COMMANDE D'AVANT-PROJET
POUR LA
PASSERELLE DU RESTOROUTE
DE MARTIGNY

"RAPPORT DU GROUPE D'EXPERTS"

Octobre 1990

PASSERELLE TRIANGULEE

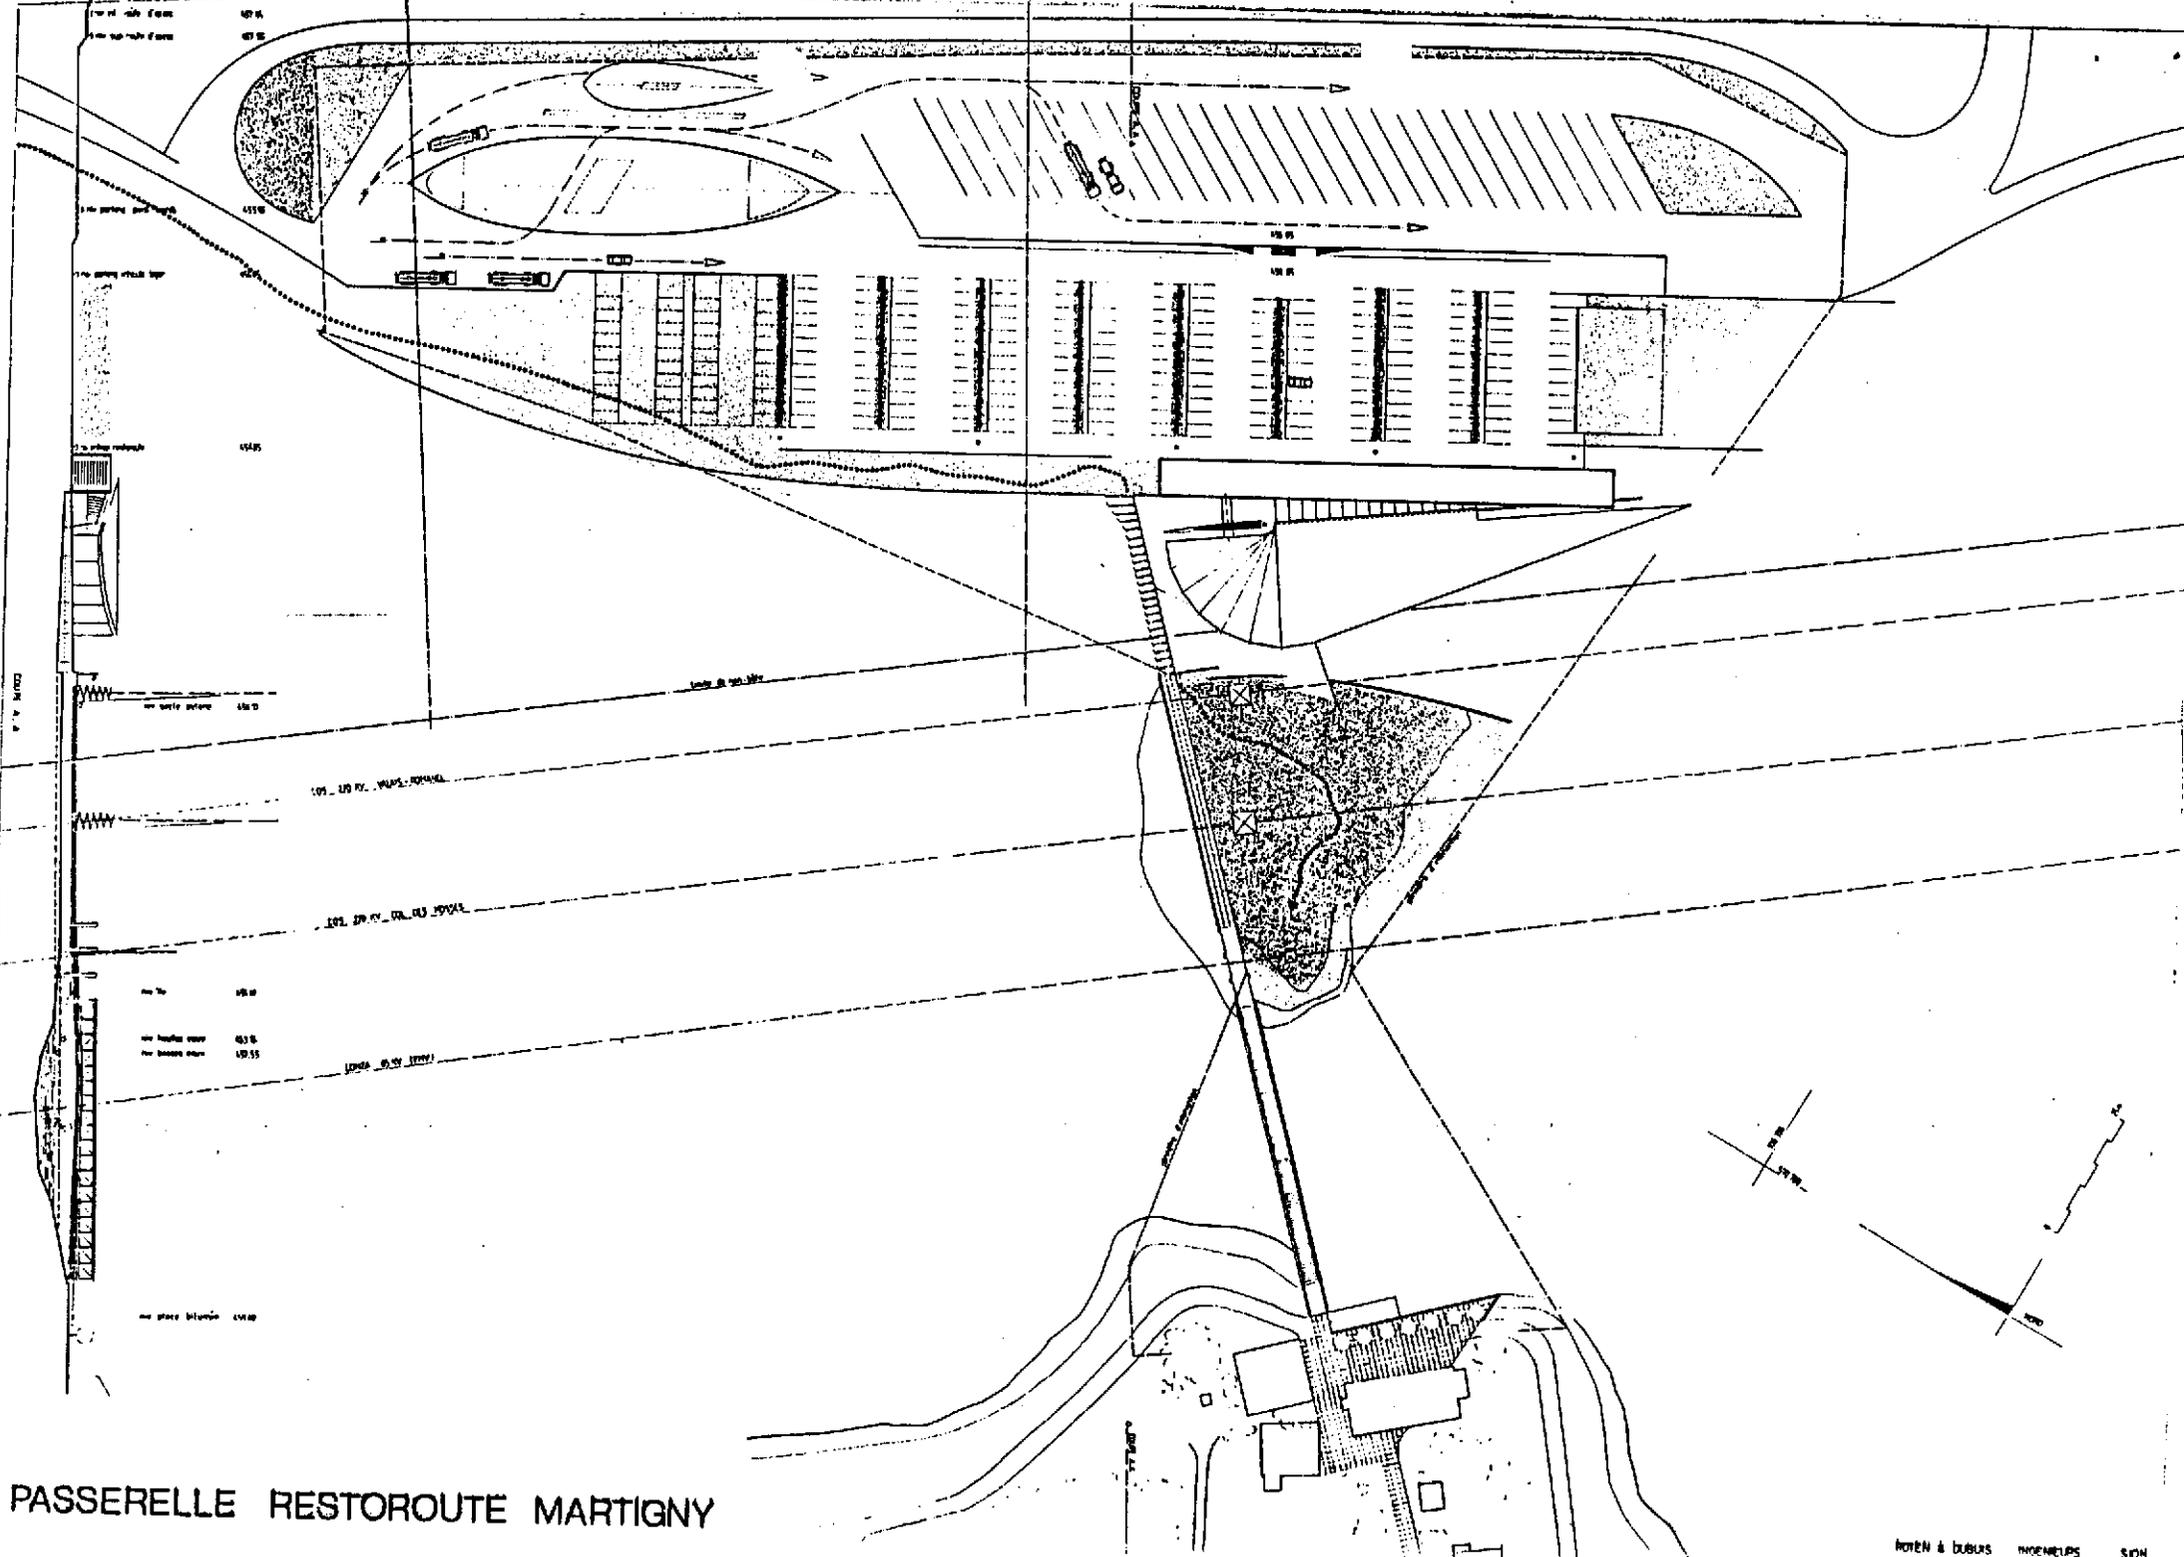
La création de ce nouveau parcours abouti en plan, ne s'exprime que maladroitement, dans la forme en élévation de la passerelle. Cette dernière est perçue en tant que "porteur et porté" entretenant des rapports jugés conflictuels, soulignés par leurs formes respectives non abouties.

Les deux presqu'îles sont reliées par une passerelle mixte bois-métal de 54m de portée. Le système principal est composé de deux poutres simples, à treillis de 3m de hauteur statique. Le tablier, en platelage bois, repose sur des traverses métalliques suspendues, à hauteur variable, aux montants des poutres-treillis.

La conception de base relève typiquement d'un pont métallique à treillis avec un grand nombre de noeuds et beaucoup de barres rectilignes. Le bois est plus utilisé comme alibi que comme structure porteuse de base.

Les éléments constructifs dénotent un certain manque d'expérience dans la construction en bois. Le tout se traduit par une conception de durabilité incertaine - nombre de noeuds à protéger - nécessitant beaucoup d'entretien et débouchant sur un ouvrage onéreux dans l'ensemble.
